**Direction départementale
des territoires du Haut-Rhin**

Objet : Modification n° 2 du plan local d'urbanisme de Huningue
Réf. : courrier de notification du 08 juillet 2022

Le projet appelle les observations suivantes.

III. Sur l'installation d'ombrières photovoltaïques sur les parkings aériens de Novartis dans la zone 2-AUe Sud

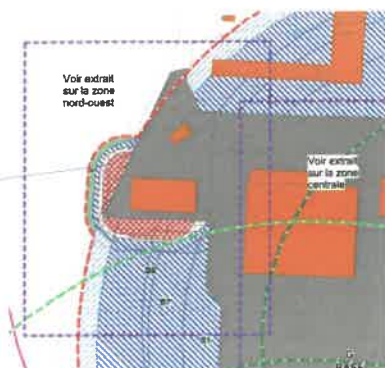
L'accès aux parkings, devant être couverts par des ombrières photovoltaïques, ainsi que l'espace vert situé entre les deux zones de stationnement de la zone 2-AUe, sont compris dans le plan de zonage réglementaire du PPRT de l'établissement BASF approuvé le 19 décembre 2011.

L'ombrière longeant l'entreprise BASF est située dans la zone R (rouge) du PPRT, concernée par un aléa très fort à très fort « plus », qui permet de qualifier un dépassement du seuil correspondant aux effets létaux significatifs sur l'homme. Il s'agit d'une zone d'interdiction stricte des constructions. Par suite, l'ombrière photovoltaïque ne pourra pas être réalisée dans cette emprise.
